TTT.4221.4.9.2022

Wodociągi i Kanalizacja „**HYDROKOM**” Sp. z o.o. w Kluczborku w odpowiedzi na wniosek Państwa, z dnia: 2022-02-14 w sprawie przebudowy istniejącego - czynnego przyłącza wodociągowego **PE ø 32 mm**, zaopatrującego w wodę przebudowywany budynek świetlicy wiejskiej, zlokalizowanej w Lasowicach, przy ul. Wiejskiej nr 70, na dz. nr: 452/80 i 453/80 informuje, co następuje:

**Załącznik:** szkic węzła wodomierzowego

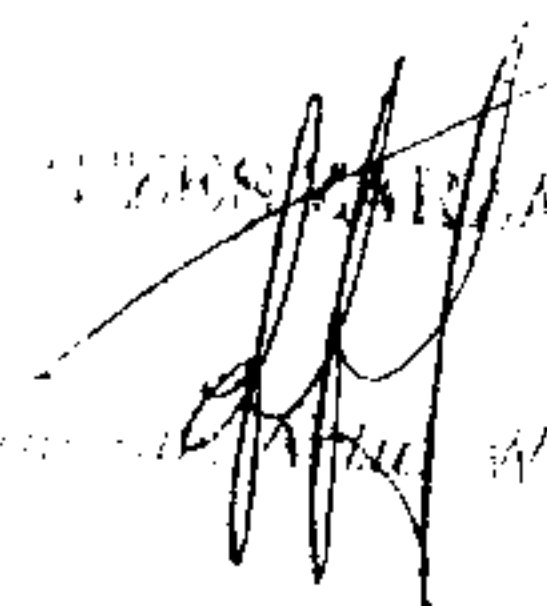
- Węzeł podejść pod wodomierz (pierwszy zawór od strony sieci wyłącznie grzybkowy lub zasuwkowy) należy uzbroić, wg wskazań szczegółowych zawartych w szkicu stanowiącym załącznik do niniejszego pisma;
